Projectbureau Zeeweringen

Betreft (actie en nr.)
aanpassing golfrandvoorwaarden paviljoenpolder

Vraagsteller	Datum
v/d Bosch / Elzinga	6-00
Beantwoord door	Datum
Ard Kamsteeg	9-00
Doorkiesnummer	Bijlage(n)
070-3114207	1
Status	Kenmerk
definitief	k-00-08-45

Figuur 2: Ligging dijkvaksegmenten paviljoenpolder

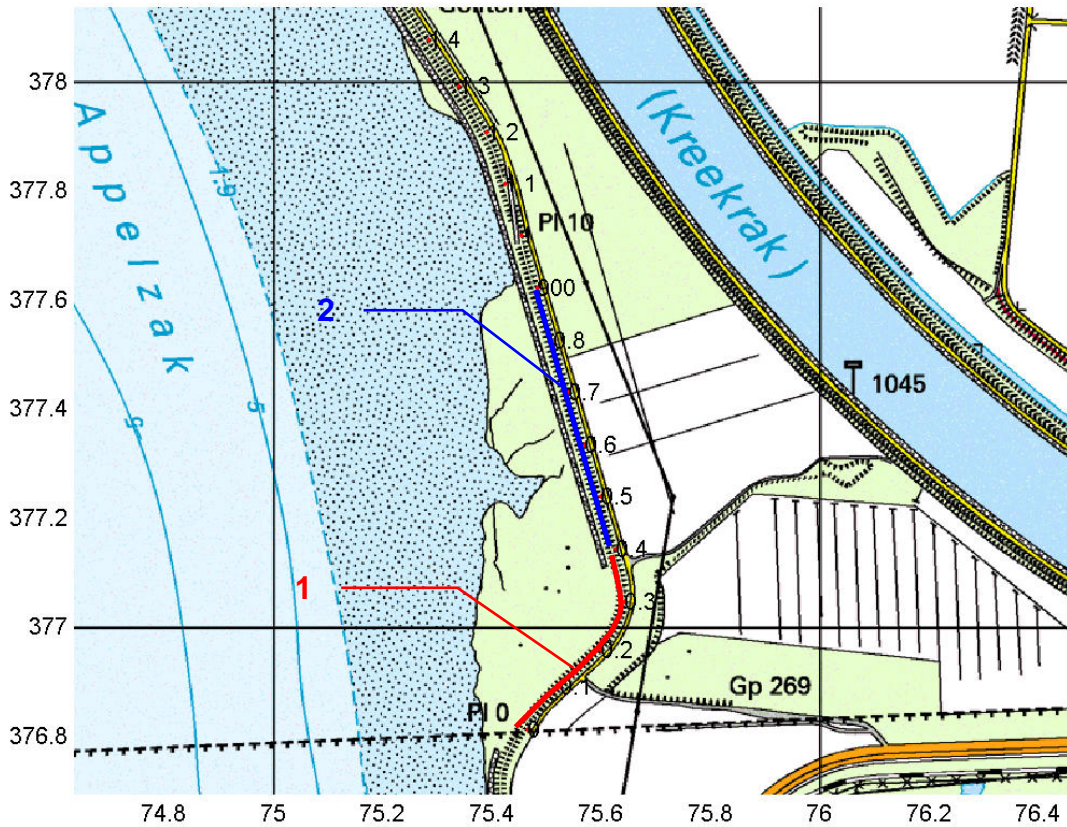
Op basis van de beschikbare bodemkaart (lit. 2) is het gebied in twee dijkvaksegmenten ingedeeld. Hierbij is gekeken of de (hoogte)ligging van de bodem ongeveer uniform is. In figuur 2 zijn de twee dijkvaksegmenten weergegeven. Dijkvaksegment 1 loopt van dijkpaal 0 tot dijkpaal 4, dijkvaksegment 2 loopt van dijkpaal 4 tot dijkpaal 9. Voor dijkvaksegment 1 worden de resultaten van de berekeningen voor de raai bij dp 3 gebruikt. Voor dijkvaksegment 2 worden de resultaten van de berekeningen voor de raai bij dp 7 gebruikt.

Voor dijkvaksegment 1 worden de waarden van de berekeningen bij dp 3 gebruikt. Bij een waterstand van NAP +4 m wordt hier een golfhoogte van Hs = 0,2 m berekend. Dit is erg laag. Om toch rekening te houden met onzekerheden wordt bij een waterstand van NAP +4m een minimale golfhoogte Hs van 0,5 meter aangehouden. Om een consistent verloop van de golfrandvoorwaarden te krijgen is besloten de golfhoogte voor dijkvaksegment 1 bij een waterstand van NAP +6m ook met 0,3 m te verhogen. Tevens biedt dit extra zekerheid tegen enkele onregelmatigheden in het voorland. Het verschil in golfhoogte Hs tussen de twee waterstanden is dan voor beide dijkvaksegmenten gelijk.

Tabel 3: Randvoorwaarden paviljoenpolder

dijkvak-segment	dijkpaal	van		tot		Hs (m)			Tpm (s)		
		x	y	x	y	+2	+4	+6	+2	+4	+6
1	0 - 4	75465	376811	75628	377142	-	0,5	1,4	-	5,6	5,9
2	4 - 9	75628	377142	75483	377621	-	0,7	1,6	-	5,6	5,9
70*	9 - ...	75483	377621	74860	378625	0,8	1,5	1,9	5,0	5,6	5,9
